PEDREIRA DE GOUVÃES

ESTUDO DE IMPACTE AMBIENTAL

2.º PEDIDO DE ELEMENTOS Elementos a Integrar a Consulta Pública

OUTUBRO 2011

Figura B.V.5 - Acessos para transportes pesados

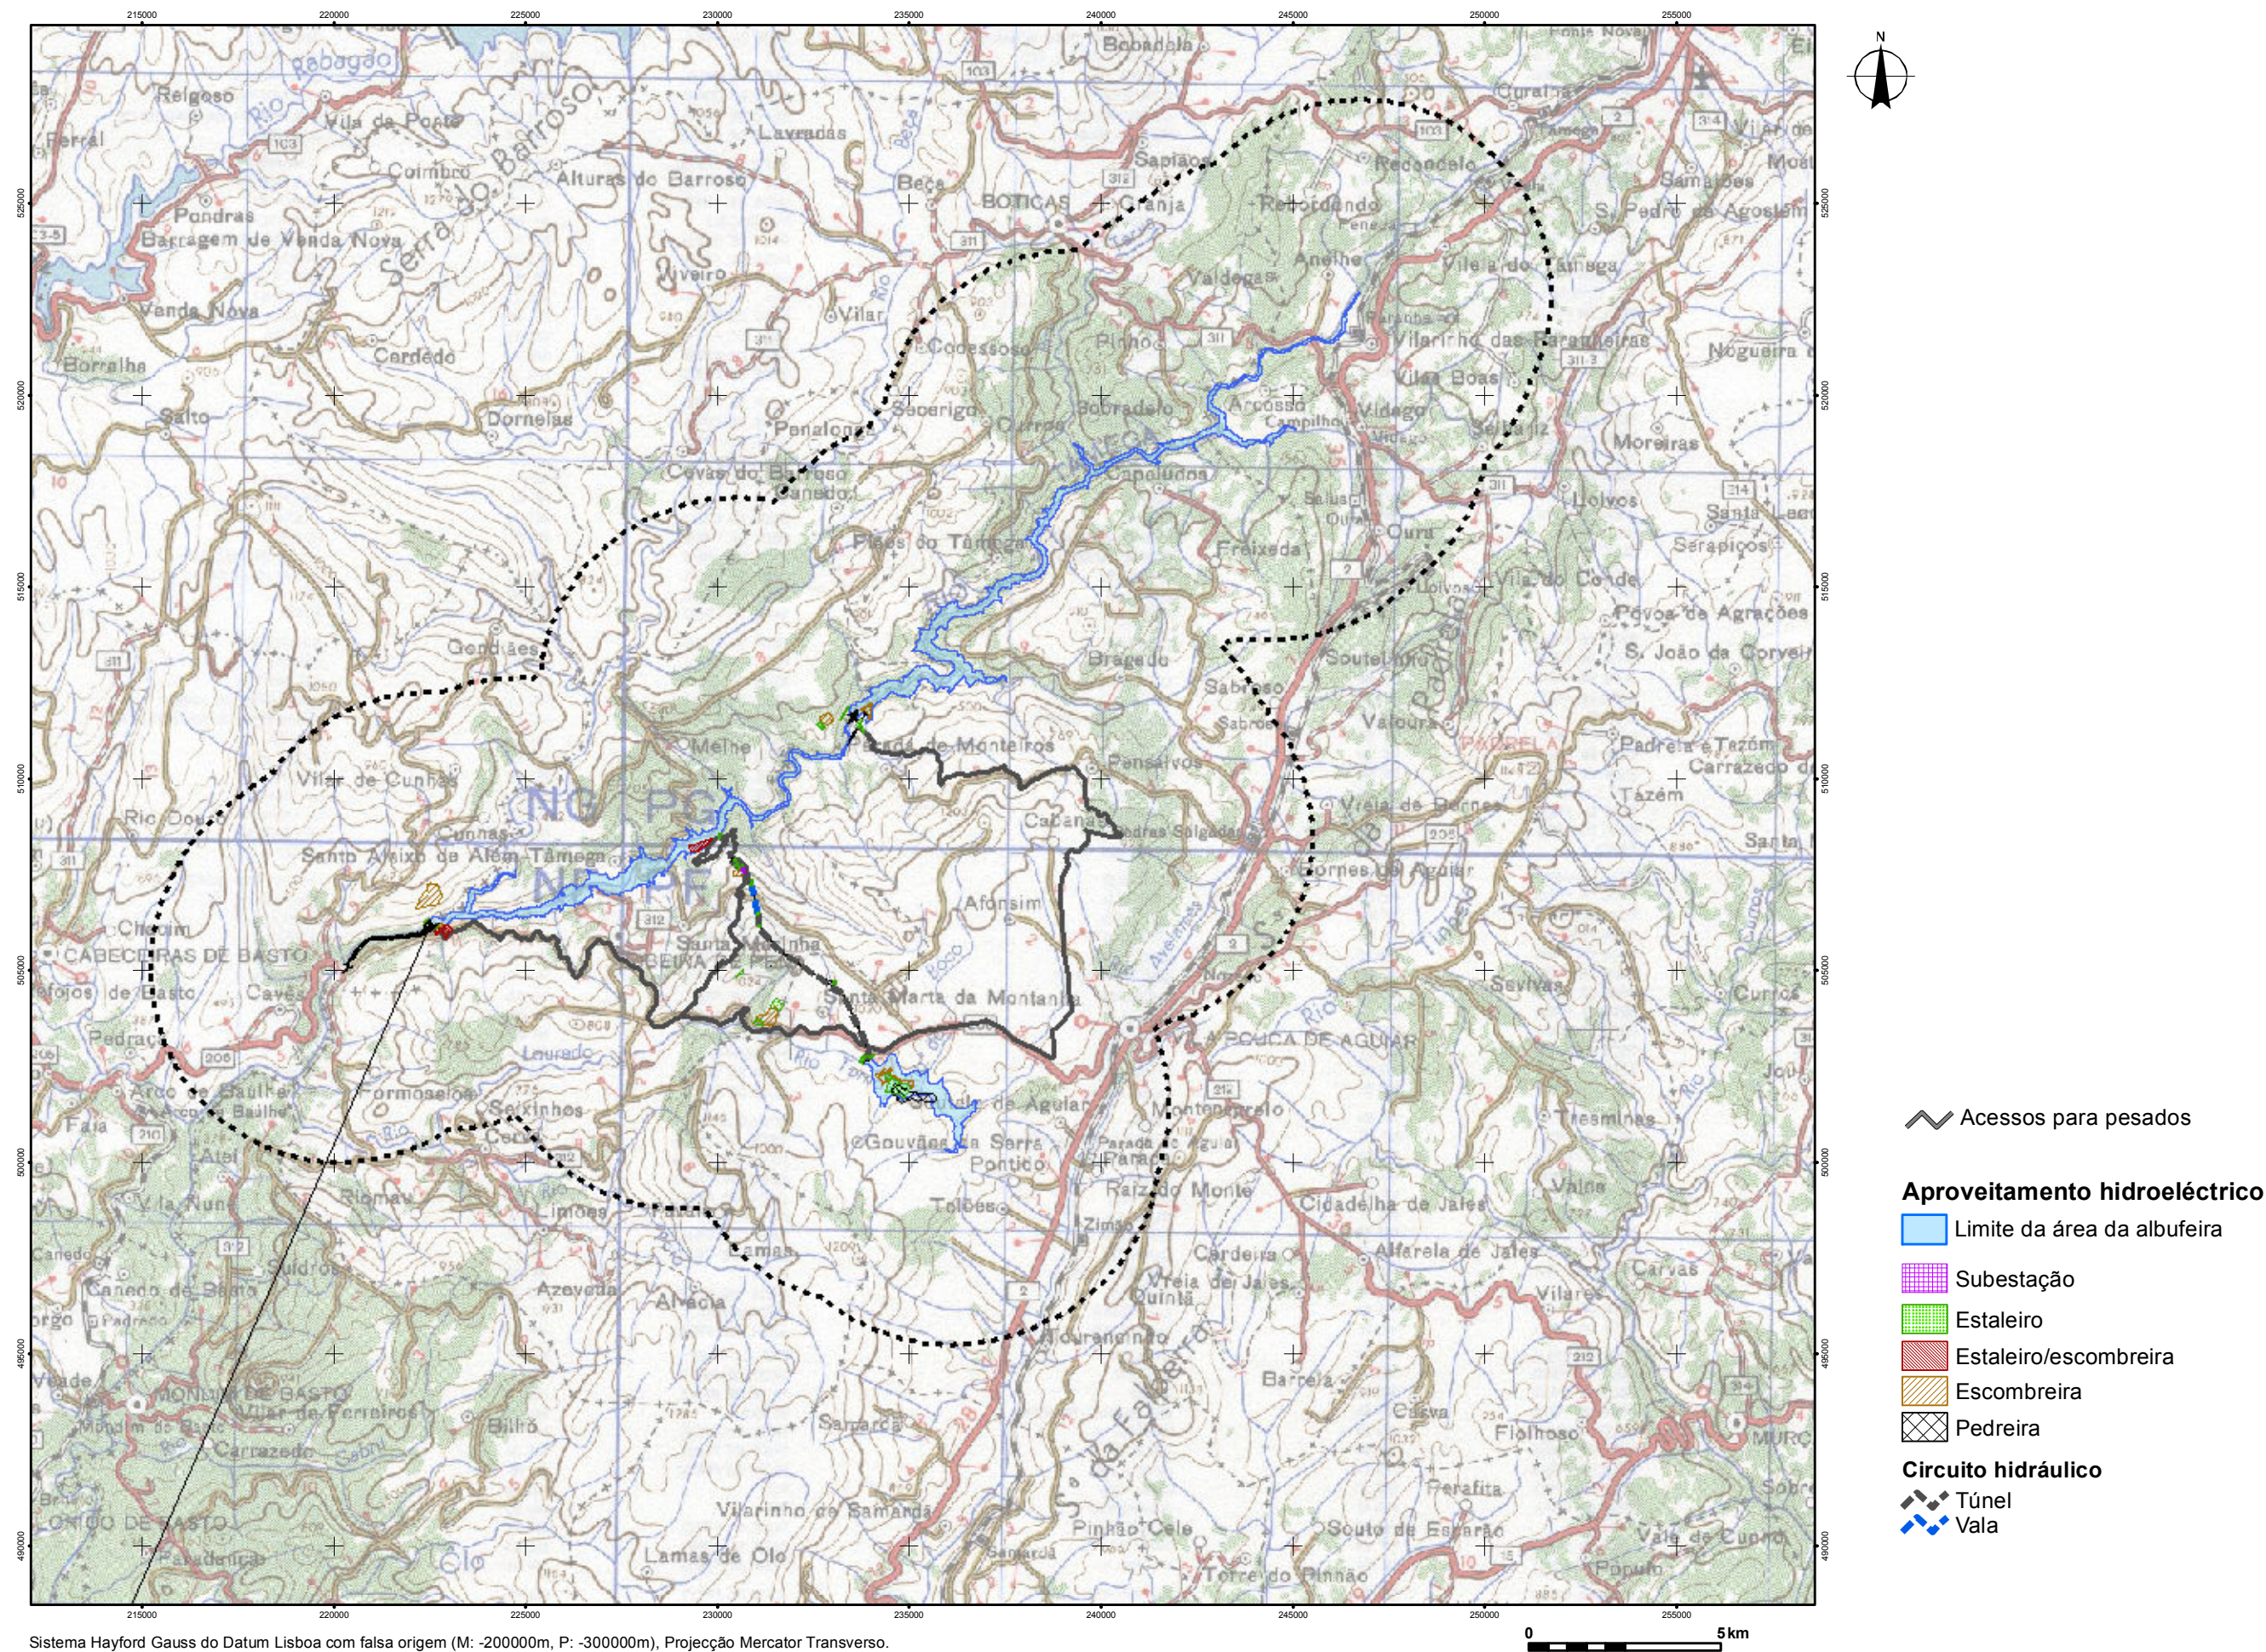
Identificar os percursos a utilizar no transporte de inertes para o respectivo destino final, independentemente de os mesmos poderem ser referidos no EIA de outro projecto. Estes percursos devem ser caracterizados, pelo menos numa envolvente de 50 m para cada lado do eixo da respectiva via (designadamente perfil transversal, tipo de pavimento, existência de construções e tipo de uso);

Indicar os respectivos volumes de tráfego, previstos para transporte de inertes para cada uma das barragens (Daivões, Alto Tâmega e Gouvães), identificando impactes sobre aglomerados habitacionais, habitações isoladas ou actividades económicas e eventuais medidas de minimização;

A informação anterior deve ser claramente identificada em cartografia específica a uma escala não inferior a 1/10 000;

Na Figura B.V.5 apresenta-se os acessos que serão usados por transporte de pesados durante a fase de construção.

De seguida apresenta-se o desenho com os trajectos de transporte de cimento assinalados.
